# Rapport d'expertise réalisée pour le compte de -----.

Objet de l'expertise : bardage bois de la maison de ----.

Partie de bardage – face Nord.

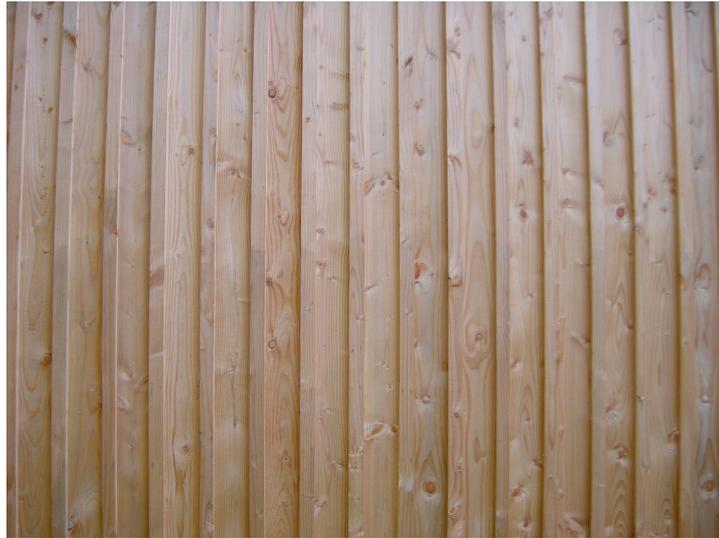
Type de nœud : majoritairement adhérents, avec cependant de nombreux nœuds à entre écorce, voire sautant.

Fentes : présence aléatoire, selon les lames, plutôt en bout. Il n'est pas possible de vérifier si elles traversent ou non.

Défaut type entre écorce (ou double aubier) toléré en choix N° 2, ou fente.  
Nombre constaté sur l'ensemble du bardage = 18 au total.

Néanmoins, ce genre de défaut est, en général, écarté pour une question esthétique, et à écarter pour éviter les risques d'altération biologique à moyen terme.

Figure 4 Aménagement d'une lame d'air au dos du bardage par deux réseaux de tasseaux

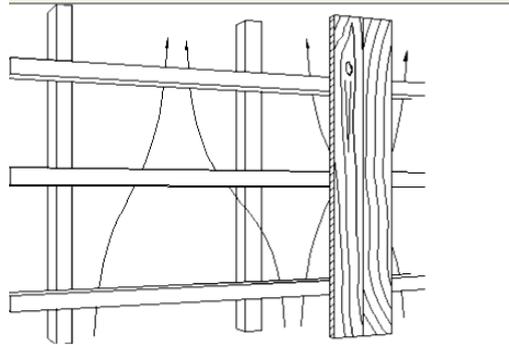
Cette lame d'air n'est pas ouverte puisque le bas est fermé par un liteau d'une part, et le haut également, sous la bavette jouant solin et larmier. De plus, le litteauage intermédiaire n'est pas discontinu sur sa longueur, l'air ne peut circuler.

Ceci signifie que, outre le problème des tasseaux horizontaux empêchant la circulation d'air derrière le bardage, la section d'entrée d'air est nettement insuffisante pour une ventilation efficace.

Circulation d'air sous le bardage : impossible.

Ce que préconise le DTU 41.2 :

Soit un contre litteauage :

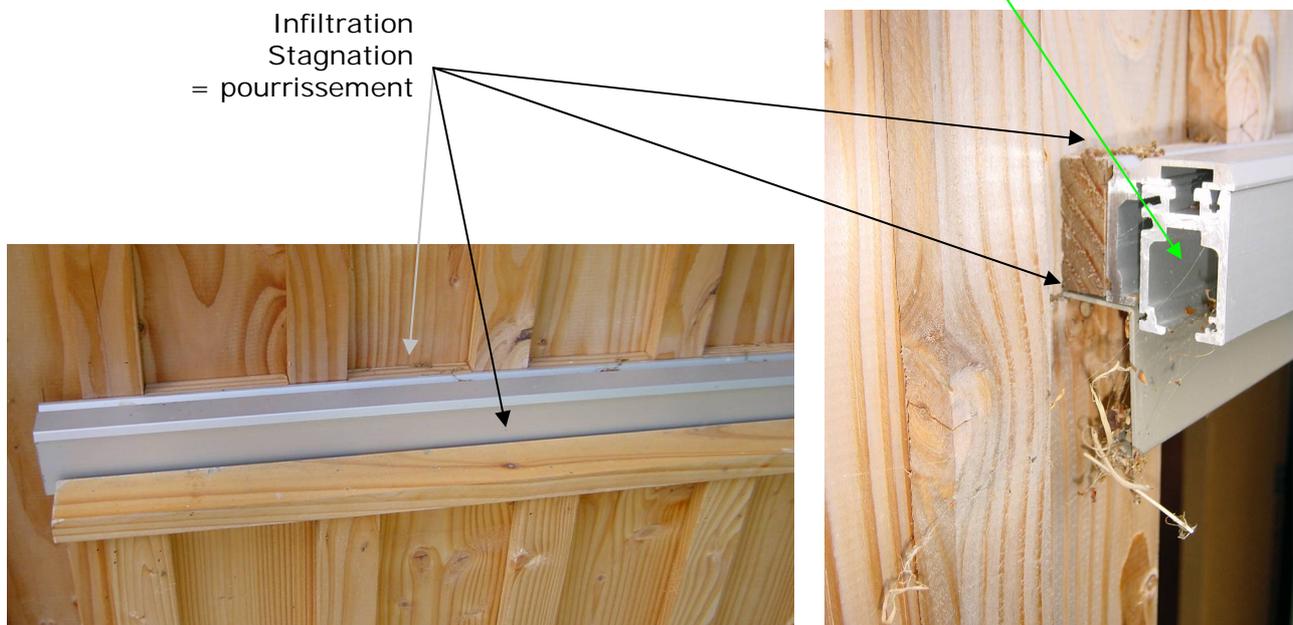
Les volets coulissants sont en contact avec la maçonnerie (marches). Ils s'y frottent et ne sont donc pas manipulables aisément.

De plus, ils ne sont pas correctement guidés pour éviter de toucher le bardage. Leur centre de gravité est décalé par rapport aux points d'appui situés dans leur guide, au dessus des menuiseries.

Ceci implique un moment de force de gravité nécessitant un appui supplémentaire en bas de volet, tel qu'une roulette.

Le système actuel pour le volet de la baie vitrée en façade est, n'est pas satisfaisant, par manque de réglage. En ce qui concerne le volet de l'entrée sud, aucun guidage n'est prévu.

Coupe paroi / volet

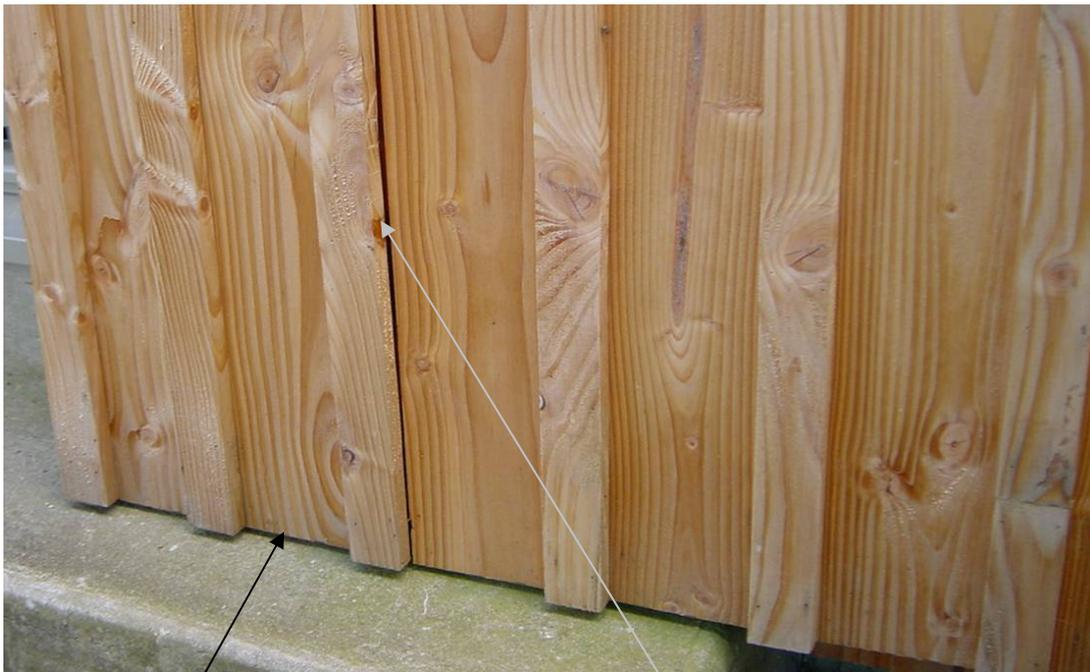
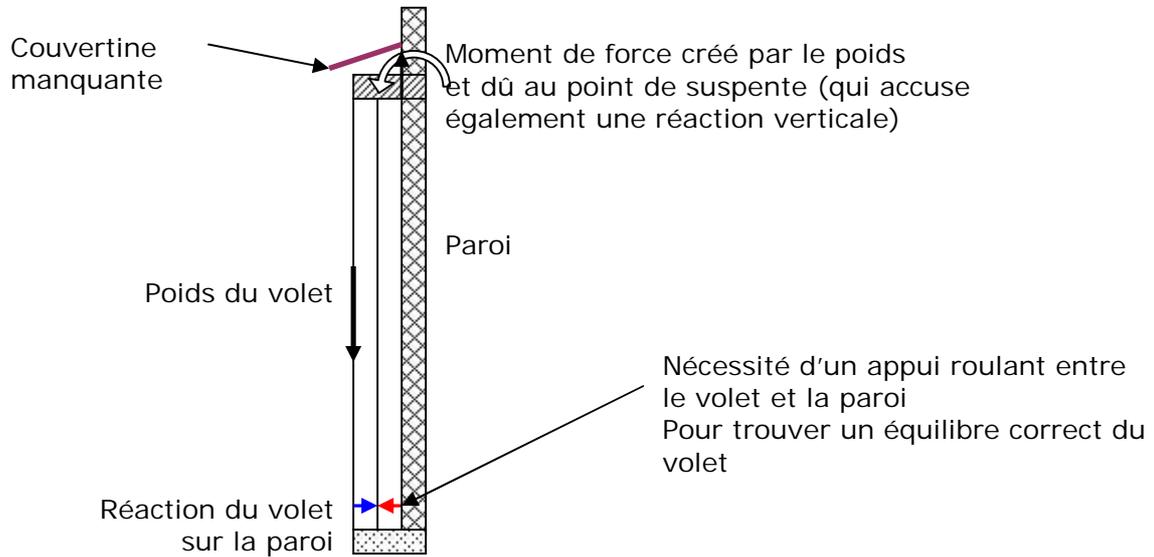
L'ensemble est composé d'un profilé aluminium fixé à travers le bardage, sur un chevron semble-t-il. Des morceaux de couvre-joints comblent le vide entre le bardage et le profilé. Il n'existe pas de protection contre les intempéries à cet endroit particulièrement exposé au risque d'infiltration d'eau entre ces éléments, telle une couvertine par exemple.

Il manque les capuchons de fermeture des extrémités de glissière.

La protection horizontale du volet coulissant n'est pas admise : la latte de bois horizontale demande soit à être de classe d'emploi 4, soit à être protégée par un autre élément comme la couvertine proposée, qui pourrait être prolongée le long de la course du volet.

Volet coulissant façade est :  
frottement

Volet coulissant façade est :  
jour entre couvre-joint et lame  
Inacceptable.

Volet coulissant façade est : jour entre couvre-joint et lame / agrandissement.

Volet coulissant occultant la porte sud : aucun jeu.
